1～4号機原子炉建屋からの追加的放出量の評価結果の一部誤りの反映について

【反映内容】

1号機 原子炉建屋、PCVガス管理システムからの放出量推移

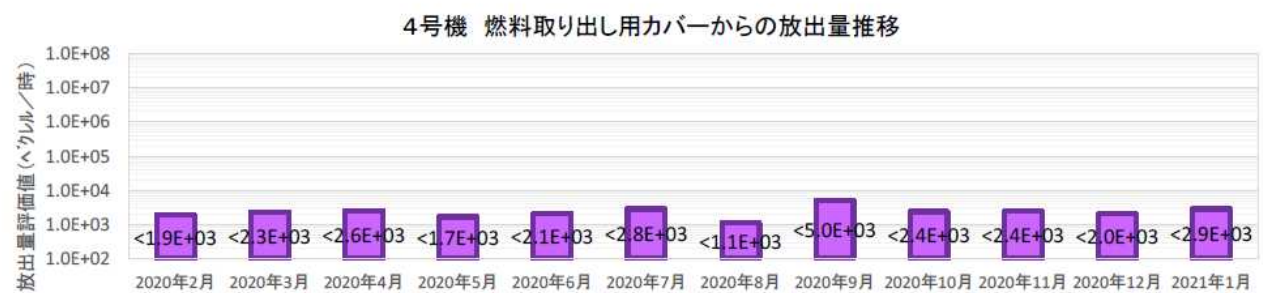
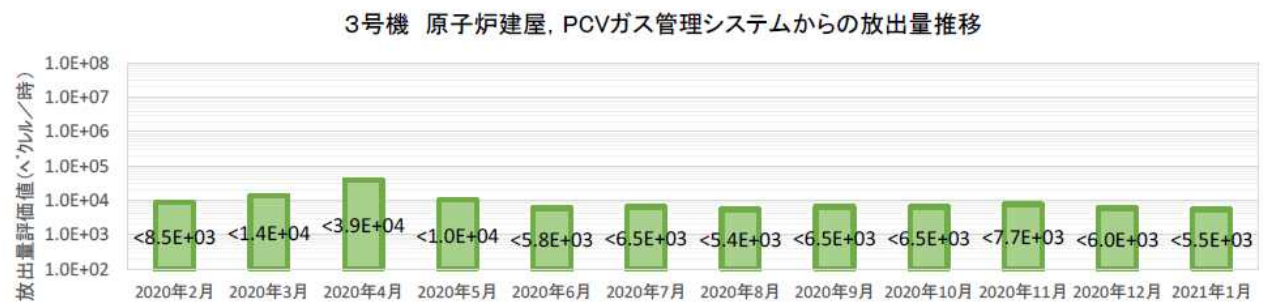
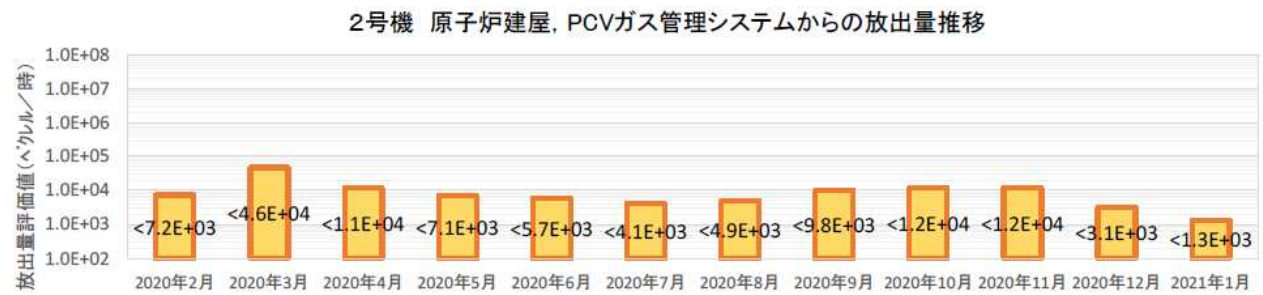
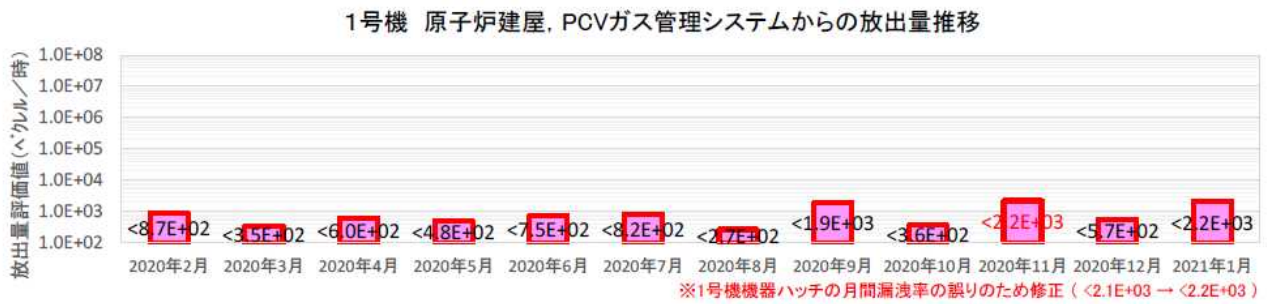
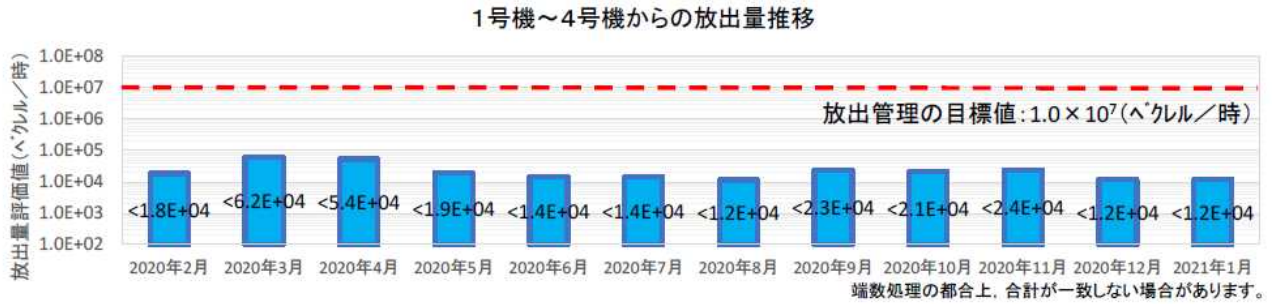
毎月の評価結果の報告における各号機における放出量の推移で、1号機原子炉建屋、PCVガス管理システムからのCs-134およびCs-137の放出量の2020年11月分についての訂正^{※1}を、該当する記載のある月の放出量の推移において反映する。

該当する箇所を赤字で記載。
